03C63

2007.9

施工改善による作業変更

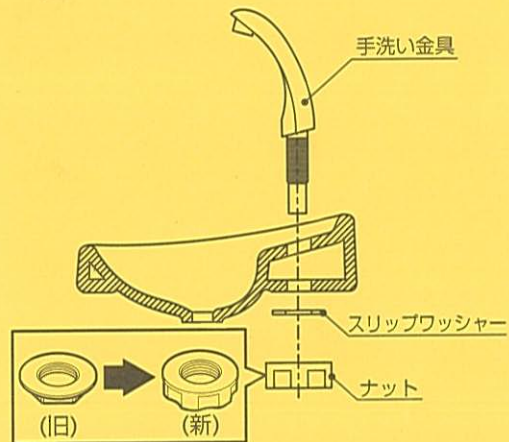
※ナットが手締め方式となりました。

※陶器無施薬面とナットの間にはスリップワッシャーをはめ込み、ナットを手で締めて手洗い金具を固定してください。
スリップワッシャーを組み忘れると手洗い金具がガタつき、水漏れするおそれがあります。
